con la presente si inviano le Osservazioni contro il Progetto di un impianto eolico codice procedura ID_VIP/ID_MATTIM: 1269 denominato

"Pitigliano" ubicato nei comuni di Pitigliano (GR) e Sorano (GR) costituito da 20 (venti) aerogeneratori di potenza nominale 7,0 MW per un totale

“Progetto di un impianto eolico denominato “Pitigliano” ubicato nei comuni di Pitigliano (GR) e Sorano (GR) costituito da 20 (venti) aerogeneratori di potenza nominale 7,0 MW per un totale di 140,0 MW con relative opere connesse ed infrastrutture indispensabili”

Immagine 1. Vincoli ex art. 136 del CBC dal PIT della Regione Toscana e zona approssimativa dove è progettato l'impianto industriale.

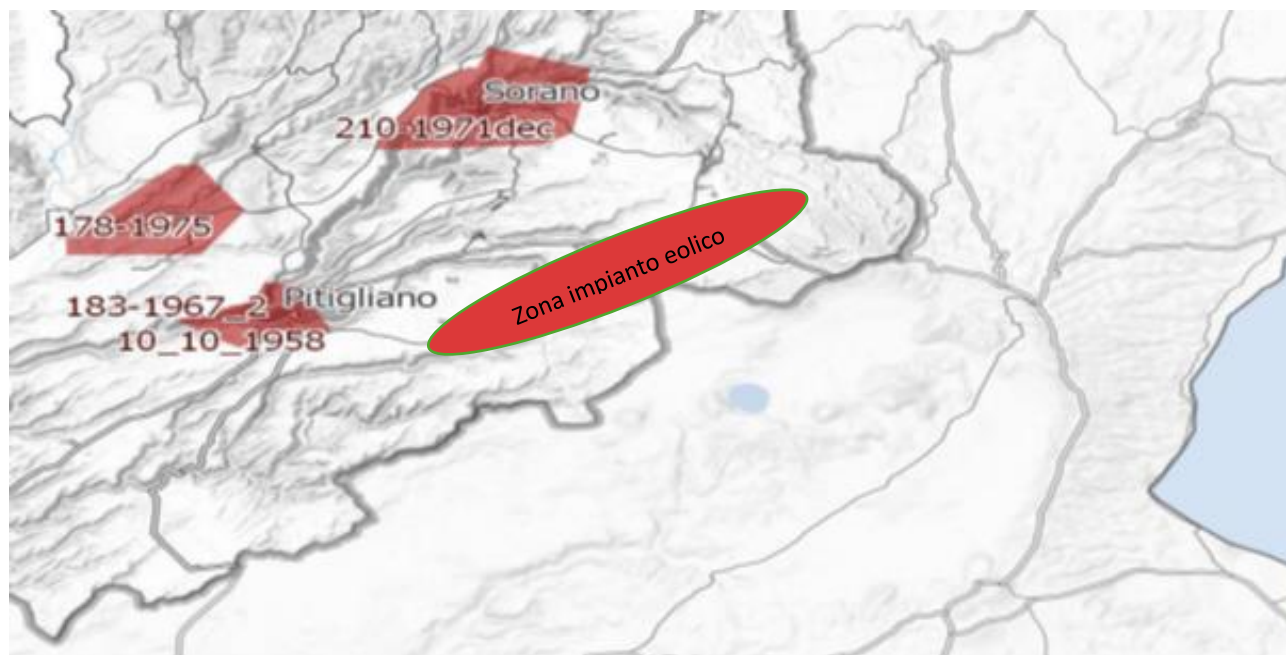
Al contrario si evidenzia che l'impianto eolico industriale citato non solo ricadrebbe con tutti e 20 gli aerogeneratori all'interno delle fasce di rispetto di 3 km di due vincoli paesaggistici di notevole interesse pubblico esistenti nella Regione Lazio e con una parte di essi nel vincolo paesaggistico del Centro abitato di Sorano (GR) quindi in aree non idonee all'installazione di impianti di energia rinnovabile. Addirittura, alcuni aerogeneratori sarebbero ubicati a poche centinaia di metri dai perimetri dei due vincoli paesaggistici laziali ex art 136 del CBC.

Inoltre, come sostiene la Proponente parte dell'impianto si verrebbe a trovare a 3,5 km dal centro abitato di Sorano. Infatti, tre degli aerogeneratori WTG 08, 09, 10 sono addirittura all'interno delle fasce di rispetto dei 3 km del suo vincolo paesaggistico di notevole interesse pubblico ex art 136 del CBC. Si evidenzia che così si crea

un'ulteriore incompatibilità con la tutela del Paesaggio.

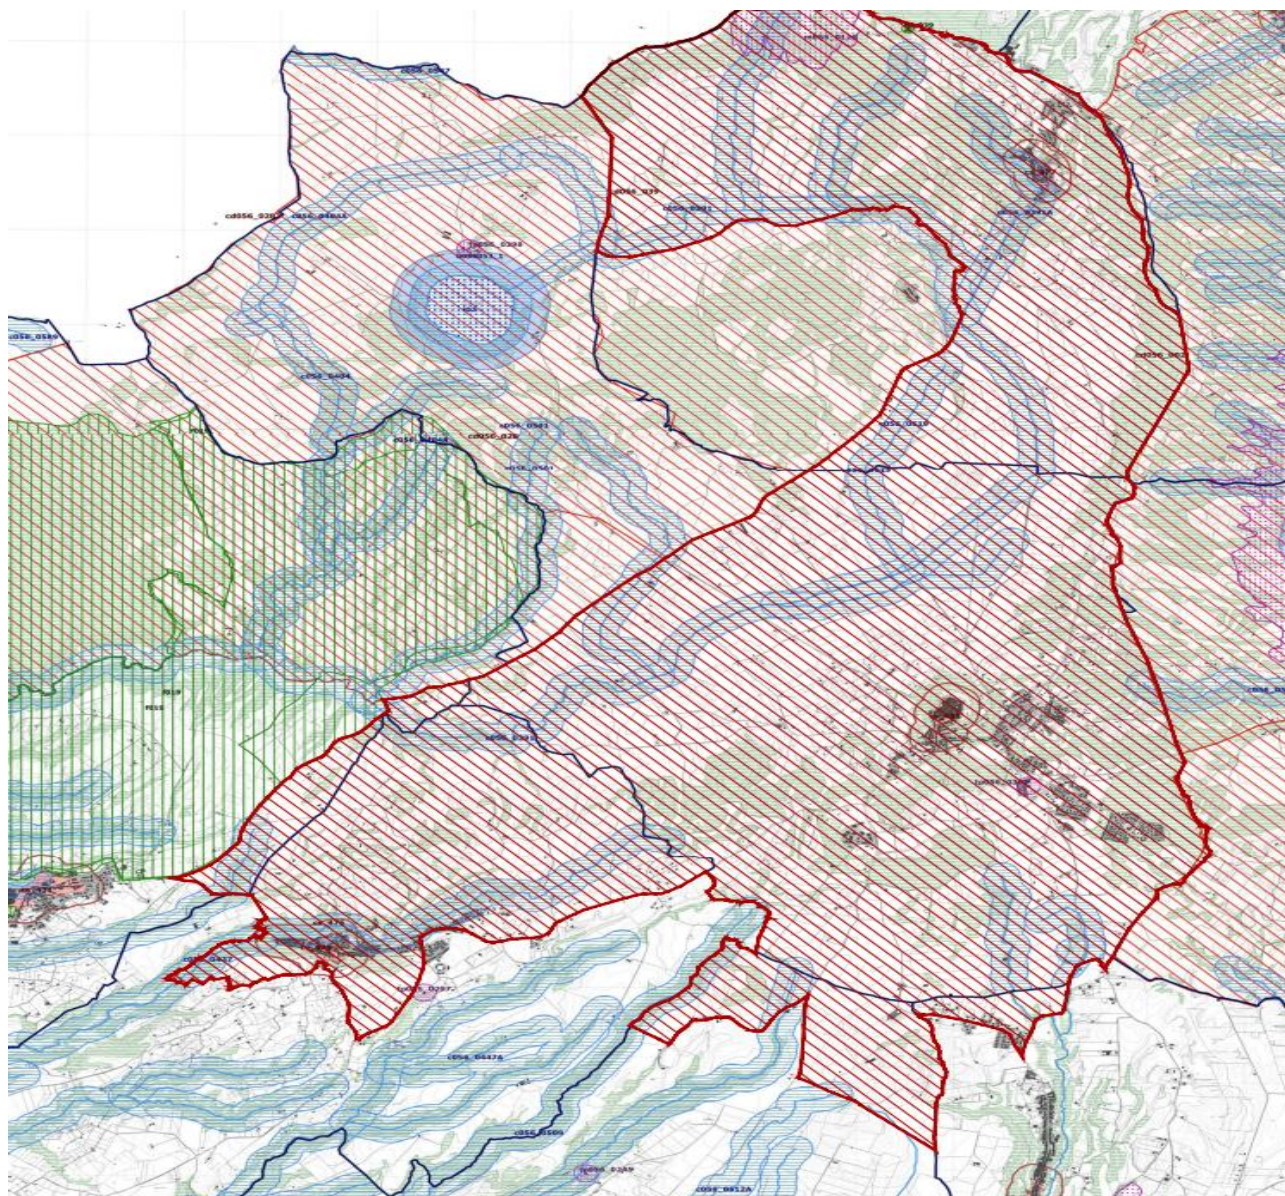
Come è illustrato nell'immagine si ribadisce che l'impianto industriale "Pitigliano" ricade completamente all'interno delle fasce di rispetto dei due vincoli di notevole

interesse pubblico e lambisce quelle di un terzo vincolo e quindi come affermato dal Consiglio di Stato nelle sentenze citate, l'impianto è insediato in area non idonea ai sensi dell'art. 20 comma 8 lettera c quater del D.Lgs. n. 199/2021 e ss.mm.ii al contrario di quanto sostiene la proponente.

Immagine 3. Cumulo di una parte di impianti eolici, fotovoltaici e geotermici industriali in progettazione ed esistenti intorno all’eolico industriale “Pitigliano”.

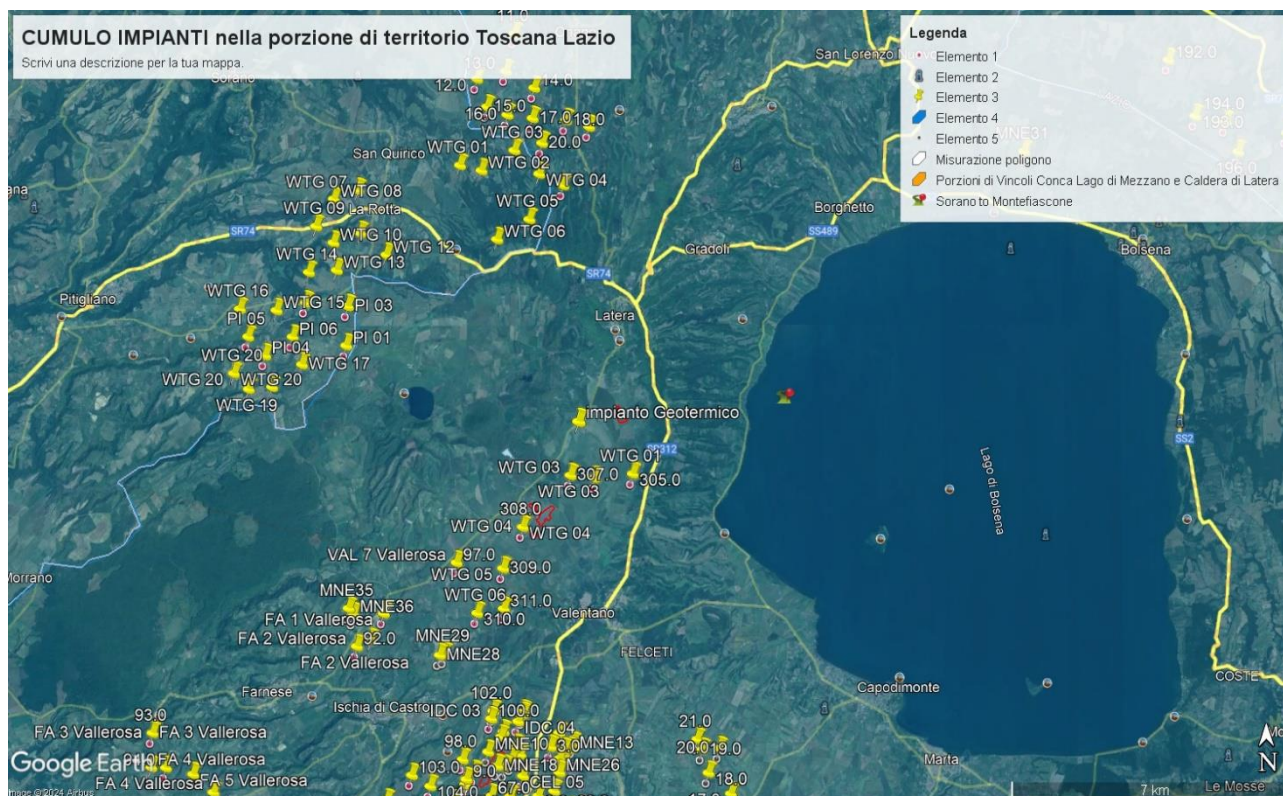
Beni Culturali “*Ambito paesaggistico, geologico e geomorfologico dell’orlo della caldera di Latera ...*” Non vengono nemmeno citati gli impianti eolici in progetto al MASE, il “Rempillo” (6 aerogeneratori) e un altro in verifica amministrativa di 14 aerogeneratori e 72, 6 MW. Ad oggi nei territori di Pitigliano, Sorano e in quello limitrofo potenzialmente potrebbero essere insediati 40 aerogeneratori alti 200 metri e larghi 170. Ma la proponente non cita neanche altri impianti che creerebbero il cumulo e quindi maggiore impatto. Infatti, sul territorio della “Città del Tufo” (Sorano e Pitigliano) impatterebbero anche l’impianto eolico “Montarzo” di Onano con 13 aerogeneratori con le dimensioni ricordate, l’altro eolico industriale nel territorio di Valentano con sette aerogeneratori (stesse dimensioni), gli impianti di Farnese con un minieolico di 3 Torri alte 60 metri già installate in località Poggio del Crognolo e l’impianto eolico industriale “Vallerosa” (7 aerogeneratori alti 200 metri e larghi 158 metri) in procedura VIA presso la Regione Lazio. Inoltre, altri impianti del minieolico già presenti a Valentano, Cellere e Piansano e due progetti eolici industriali con le stesse dimensioni (200 m x 170 m) nel Comune di Ischia di Castro. La valutazione del cumulo non prende neanche in considerazione gli impianti industriali di fotovoltaico e agrivoltaico in progetto a Farnese, Valentano, Ischia di Castro, Cellere. L’impianto geotermico in procedura Via al MASE, progettato nella Caldera di Latera. Quindi è stata effettuata una valutazione del potenziale impatto cumulativo non veritiera a dispetto di quanto affermato dalla proponente che sostiene di aver preso in considerazione uno spazio di 10 km intorno al suo impianto per gli impatti che si creerebbero.

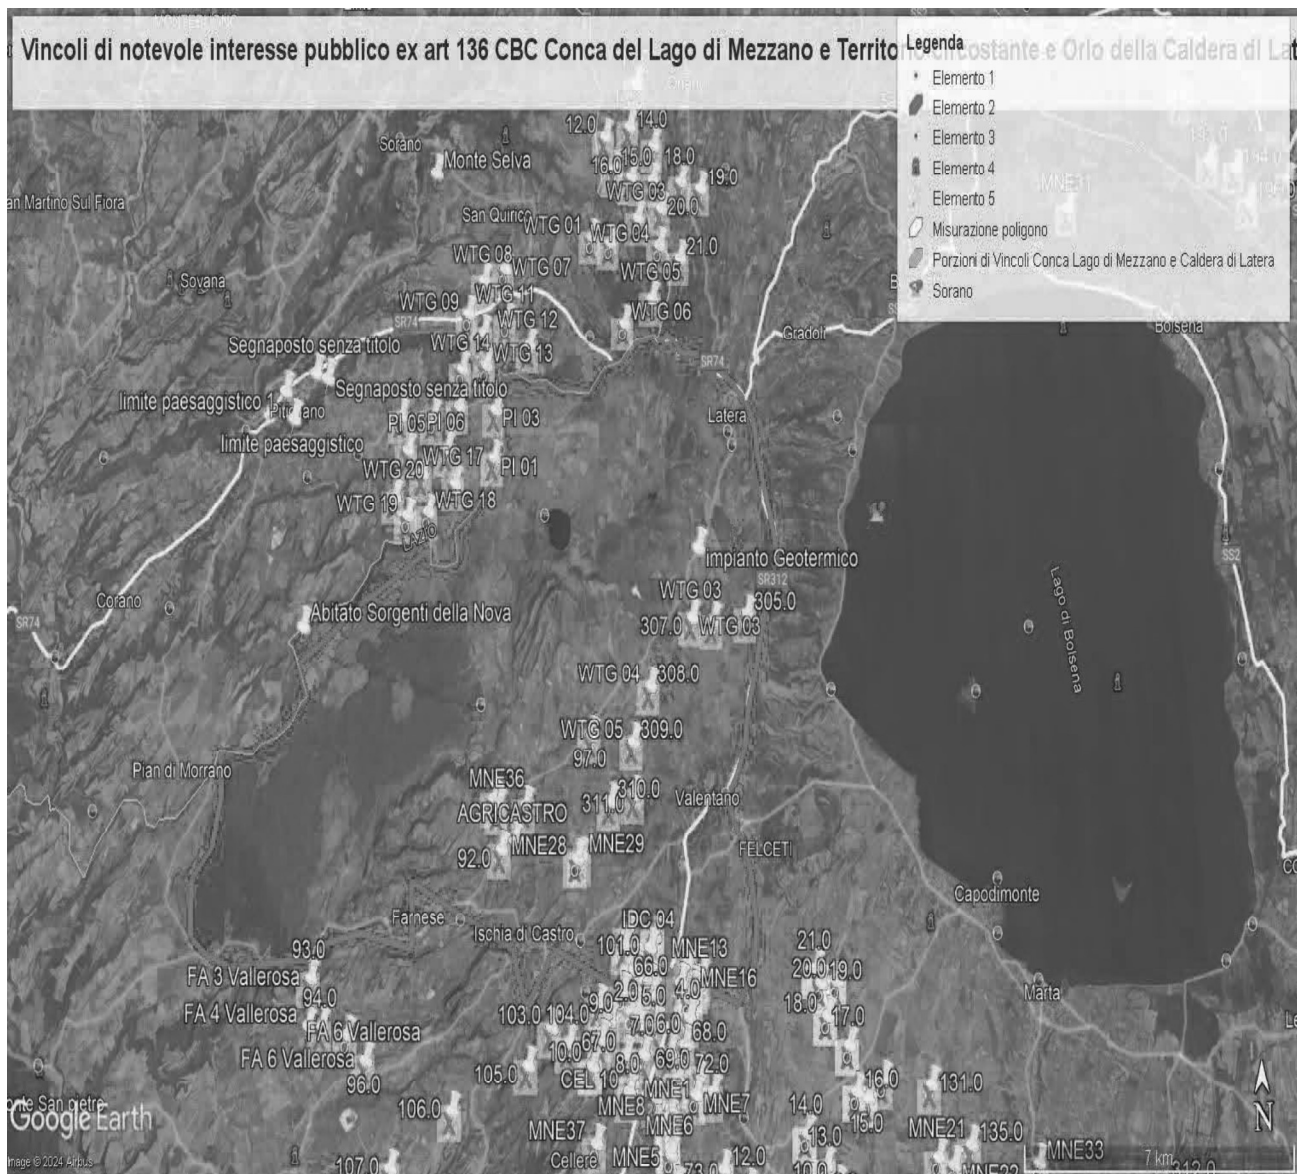
ma nelle sue immediate vicinanze (a soli 100 metri i primi due aerogeneratori) oltre ad impattare sul territorio e sulle economie di cinque Comuni del Lazio (Farnese, Onano, Latera, Valentano, Grotte di Castro e Gradoli) si trova nelle fasce di rispetto dei Beni di notevole interesse pubblico come si è evidenziate nelle Osservazioni precedenti e crea degli impatti negativi anche sui beni naturalistici come verrà dettagliato nell'Osservazione relativa alla Vinca. Inoltre, andrebbe a sommarsi al già enorme cumulo di impianti eolici e fotovoltaici e geotermici che creano una elevata criticità ambientale nella provincia di Viterbo e interferiscono anche con il territorio toscano come si può vedere dalle varie immagini dell'Allegato n. 1.

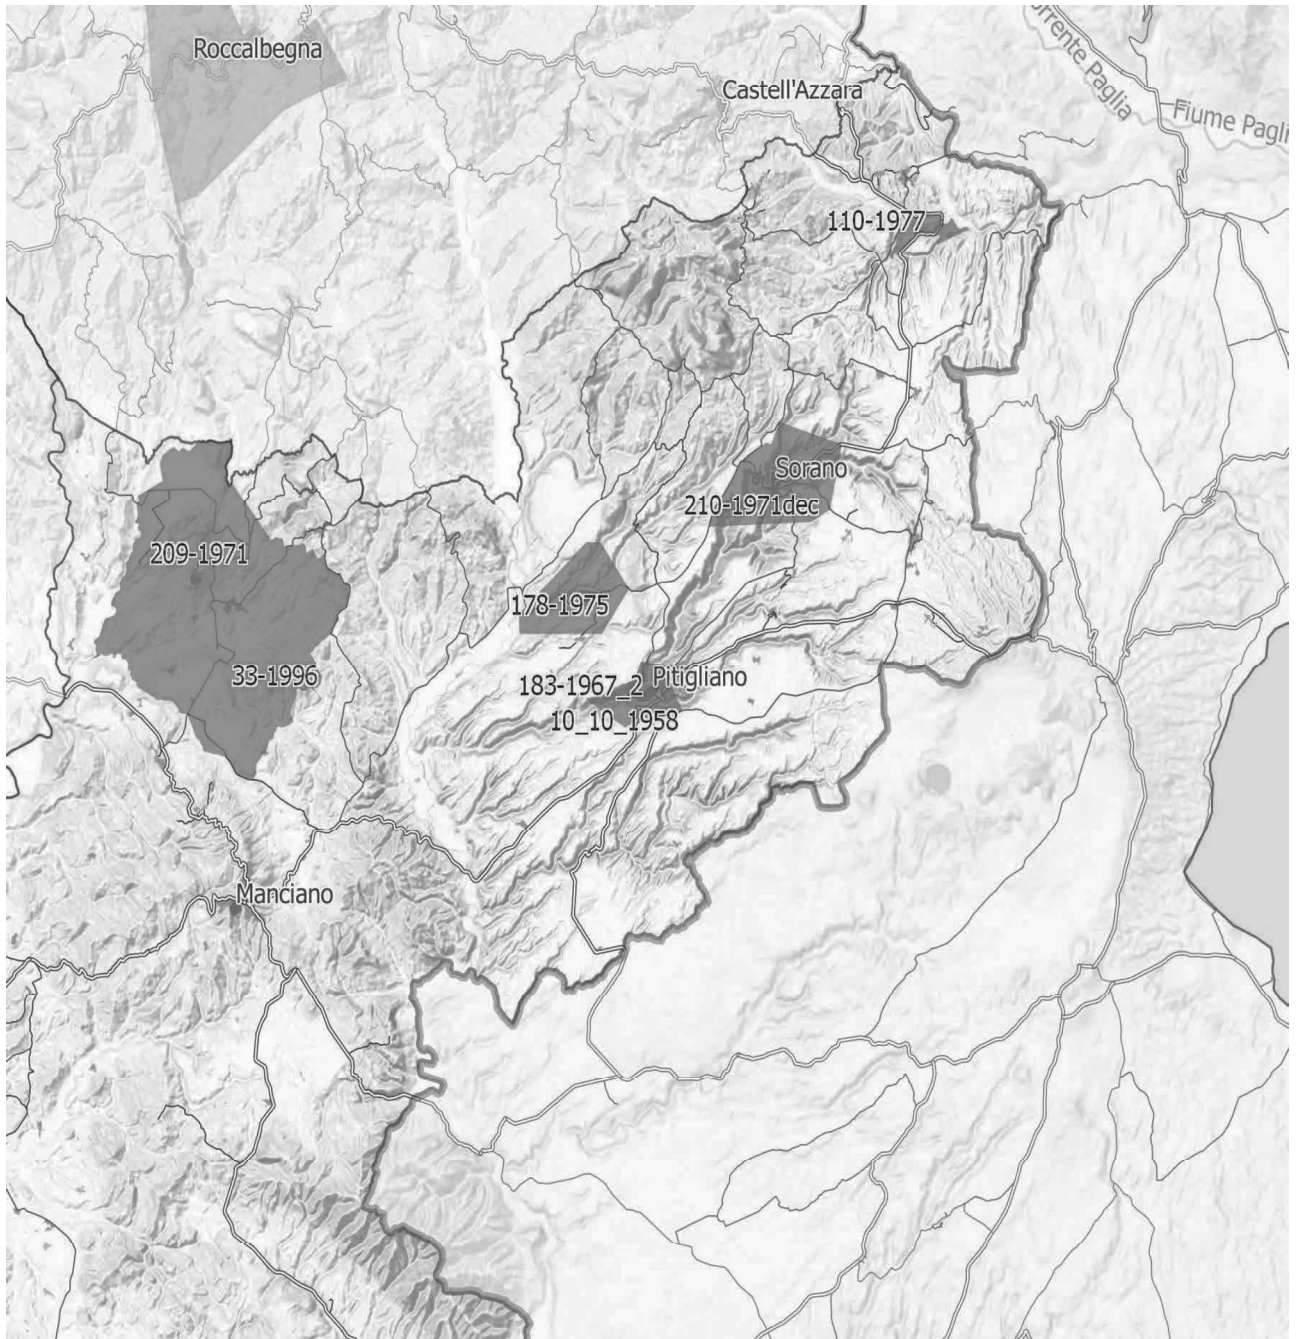
IMMAGINE n. 4 Si evidenzia che i tre aerogeneratori WTG 07, WTG 08 e WTG 09 impattano con il vincolo paesaggistico di notevole interesse pubblico del Centro Storico di Sorano. Il WTG 07 si troverebbe a 2828 m, WTG 08 2504 e WTG 09 2990. Il cavidotto dell'impianto invece impatta in buona parte del Vincolo paesaggistico ex art. 136 del CBC del Centro Storico di Pitigliano.

IMMAGINE n 5. Mappa eolici elaborata dall'Associazione Amici della Terra. La mappa evidenzia il cumulo degli impianti tra Lazio e Toscana.

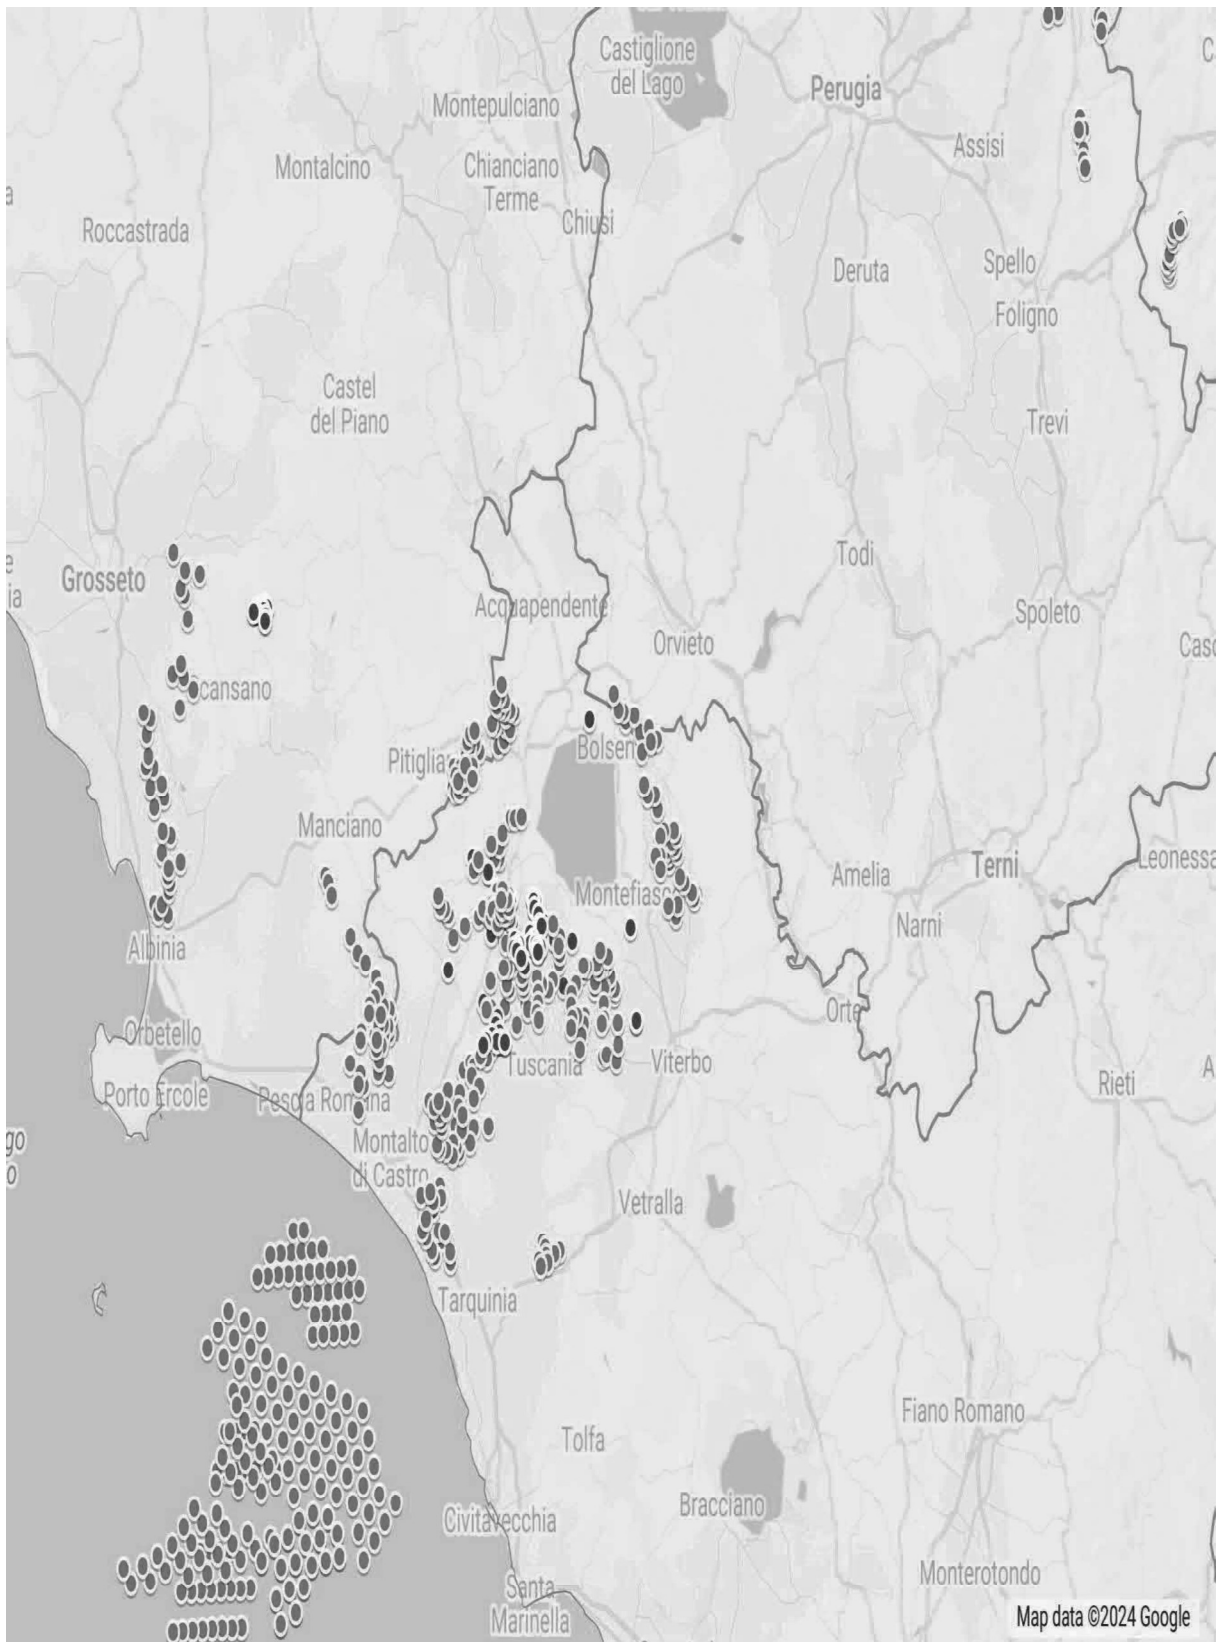
Riguardo al cumulo degli impianti FER, le mappe prodotte dalla proponente riguardano, come già evidenziato, soltanto una parte molto piccola degli impianti FER dell'area intermedia e vasta e in particolare di quelli eolici che contribuiscono a creare un notevole cumulo e la saturazione del territorio tosco laziale. Riguardo al cumulo dei soli impianti eolici si riporta la mappa dell'intervisibilità degli impianti eolici elaborata dall'Associazione nazionale “Amici della Terra”.

Se agli impianti eolici rappresentati qui sopra che non comprendono sia l'impianto eolico Pitigliano e le altre 14 pale del progetto eolico in verifica amministrativa sempre nel territorio di Pitigliano si aggiungono i migliaia di ettari (7000 fin'ora) di territorio occupato dagli impianti fotovoltaici e agrivoltaici e dalle altre tipologie appare chiaro il numero spropositato degli impianti FER nella bassa toscana e nella Tuscia.
